改善箇所説明図

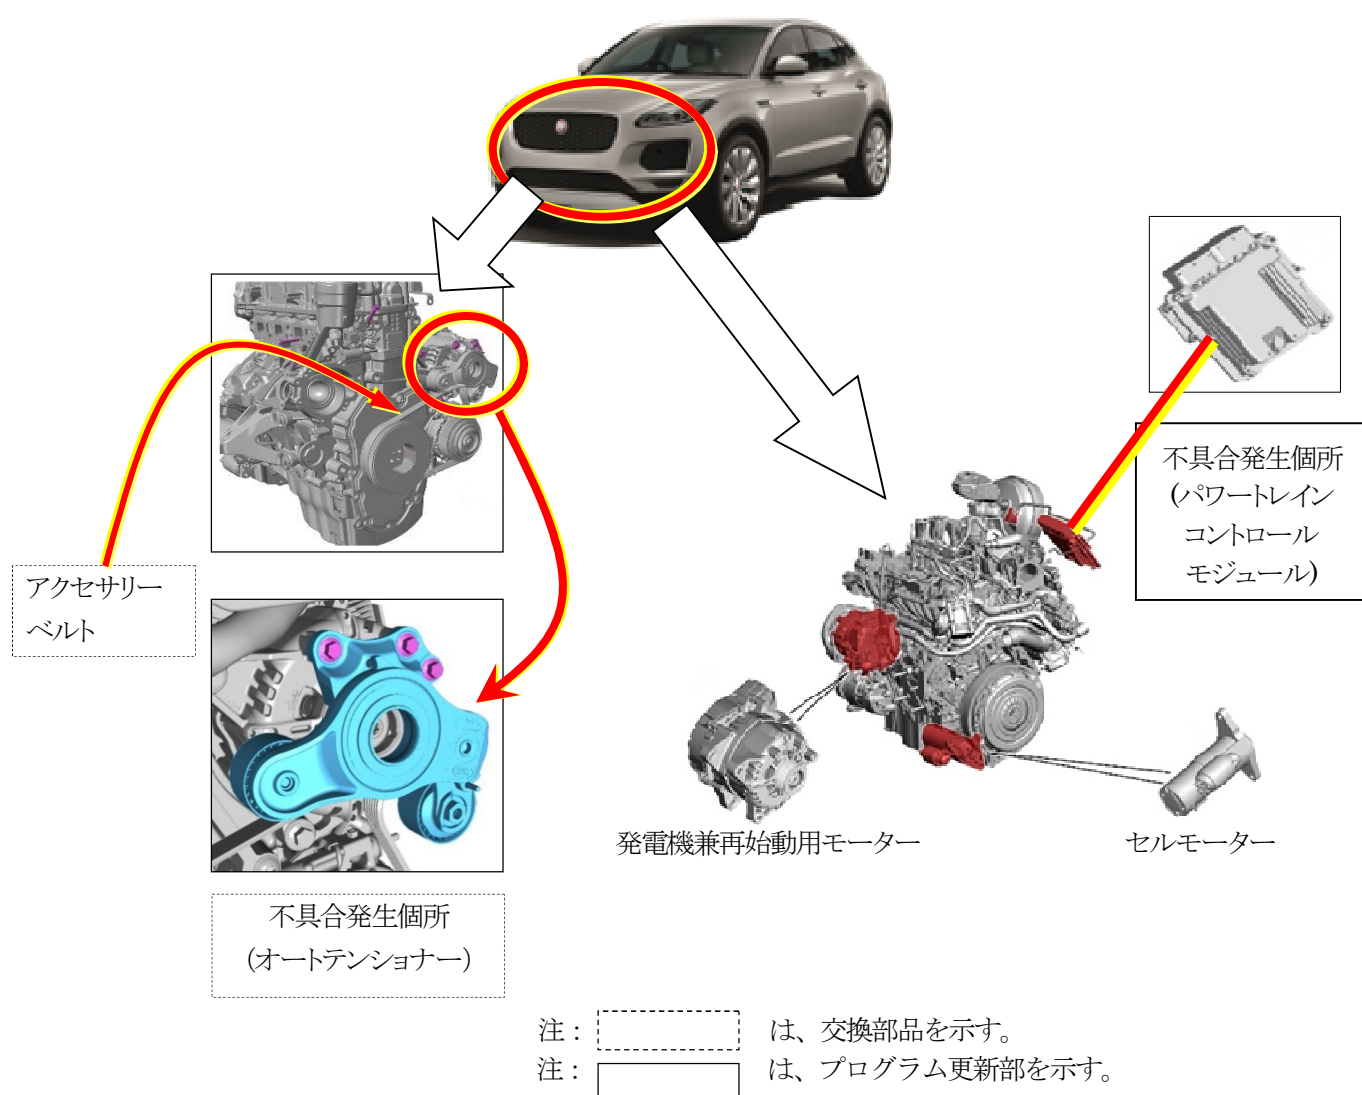
基準不適合発生箇所

- ①アクセサリベルトの張力を一定に保つためのオートテンショナーのベアリングの耐久品質が良好でなく、また、ベルトの温度変化に対する耐摩耗性及び耐久性が不足しているため、経時劣化により折損することがある。
- ②セルモーターでエンジンを始動する条件を正しく検知できないために、セルモーターが作動せず、常に原動機の再始動用モーターが使用され、その結果再始動用モーターを駆動するベルト(アクセサリベルト)に負荷がかかり、当該ベルトが折損することがある。

そのため、そのまま使用を続けると、最悪の場合、発電不足により警告灯が点灯し、バッテリーが上がリ、燃料装置、点火装置等の電装品の使用が出来ず、原動機が停止し走行不能或いはオーバーヒートに至るおそれがある。

- ①全車両、オートテンショナー及びアクセサリベルトを対策品に交換する。
 - ②全車両、パワートレインコントロールモジュールのプログラムを更新する。
- 識別：助手席ドアボディ側上部、ドアヒンジボルトに黒ペイントを塗布する。
